AVVISO URGENTE DI SICUREZZA

FSN (vedi bolla di consegna allegata con numeri di serie).
Rif. FSCA: 01/2022

A tutti gli utenti e rivenditori del Rollator antibracchiale Mobilex Tiger indoor

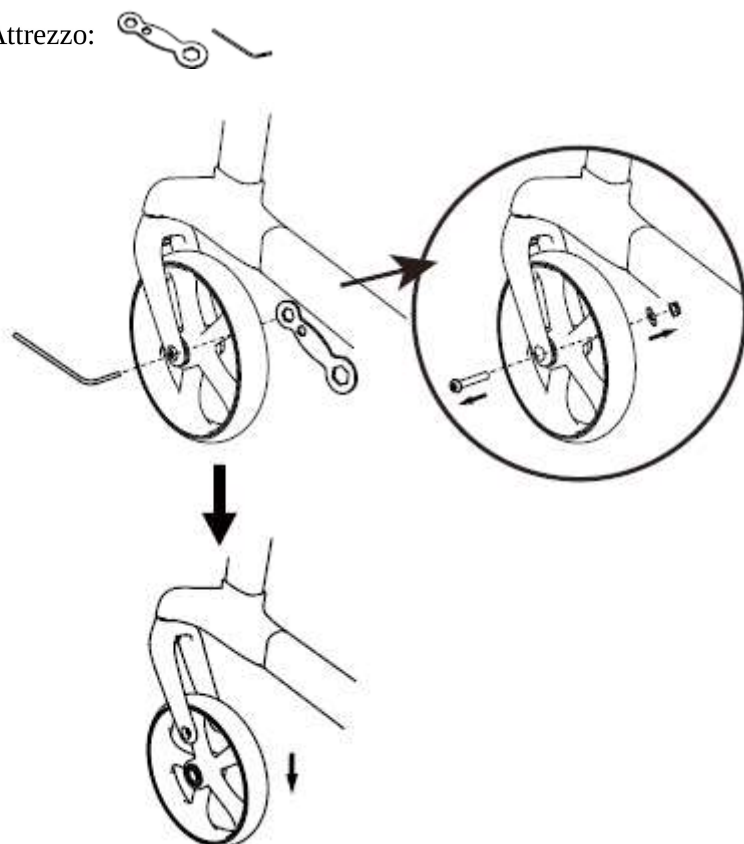
2.2.2 Svitare la ruota anteriore.

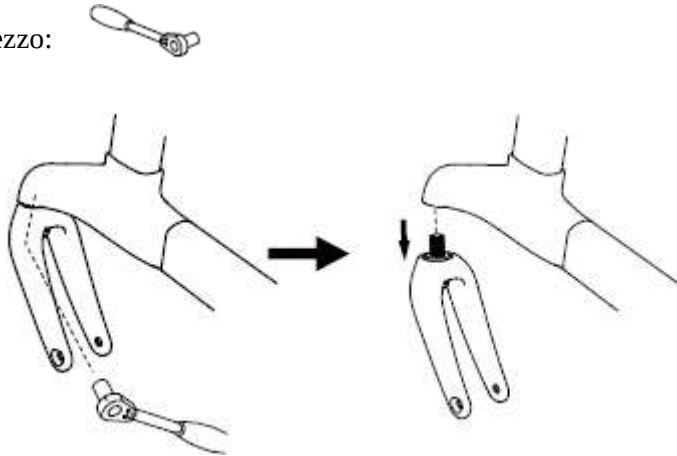
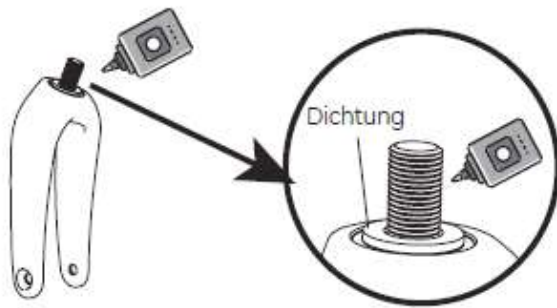
2.2.3. Allentare il bullone M12 e rimuovere la forcella anteriore.

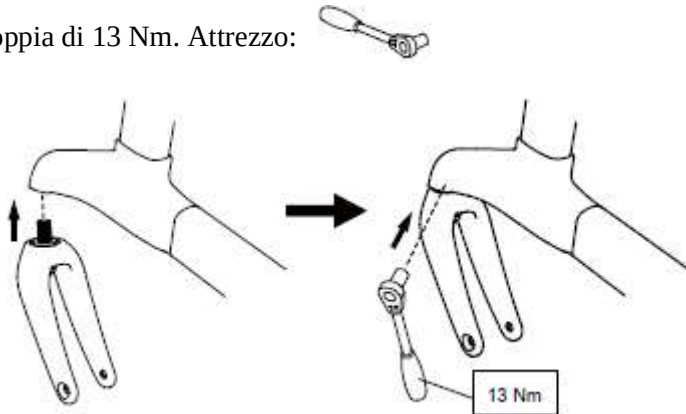
2.2.4. Applicare l'adesivo solo sul filo. Assicurarsi che la guarnizione/rondella rimanga sulla vite per la reinstallazione.

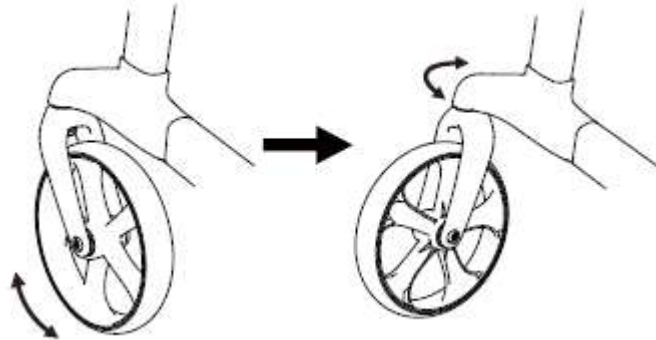
2.2.5 Fissare nuovamente la forcella anteriore al telaio con il bullone M12. Serrare il bullone con una coppia di 13 Nm. Attrezzo:

2.2.6. Riavvitare la ruota anteriore. Attrezzo:
